Budowa sali gimnastycznej przy ZSS w Targanicach z podziałem na części:

Część II: „Budowa sali gimnastycznej przy ZSS w Targanicach” - budowa nowej sali gimnastycznej

WYJAŚNIENIA TREŚCI SPECYFIKACJI WARUNKÓW ZAMÓWIENIA (SWZ)

Opis konstrukcji:

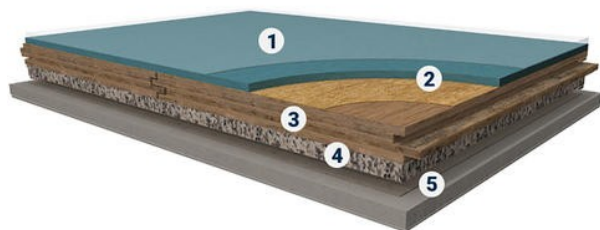
Pytanie 21. Proszę o udostępnienie specyfikacji dla posadzki sportowej.

Zamawiający będzie wymagał podłogi sportowej zgodnej z normą EN 14904 o parametrach i konstrukcji nie gorszych niż:

1. Fabryczne zabezpieczenie powierzchni
2. Homogeniczne linoleum naturalne
3. Sklejka brzoźowa grubość min. 18 mm w formie paneli 2 490 x 395 łączonych podwójnym pióro-wpust
4. Pianka o grubości min. 15 mm
5. Folia polietylenowa 0,2 mm

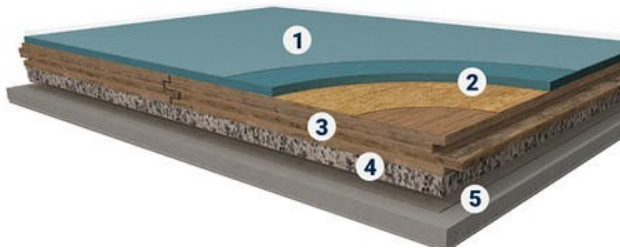
Pytanie 46. Jakie minimalne parametry powinna spełniać podłoga sportowa będąca częścią przedmiotu przetargu.

Zamawiający będzie wymagał podłogi sportowej zgodnej z normą EN 14904 o parametrach i konstrukcji nie gorszych niż:

1. Klasyfikowana wg EN 14904: A3
2. Grubość całkowita systemu EN ISO 24346: min. 36 mm
3. Grubość warstwy użytkowej ISO 24340 (EN 429): 3.2 mm
4. Fabryczne zabezpieczenie powierzchni.

1. Fabryczne zabezpieczenie powierzchni
2. Homogeniczne linoleum naturalne
3. Sklejka brzoźowa grubość min. 18 mm w formie paneli 2 490 x 395 łączonych podwójnym pióro-wpust
4. Pianka o grubości min. 15 mm
5. Folia polietylenowa 0,2 mm
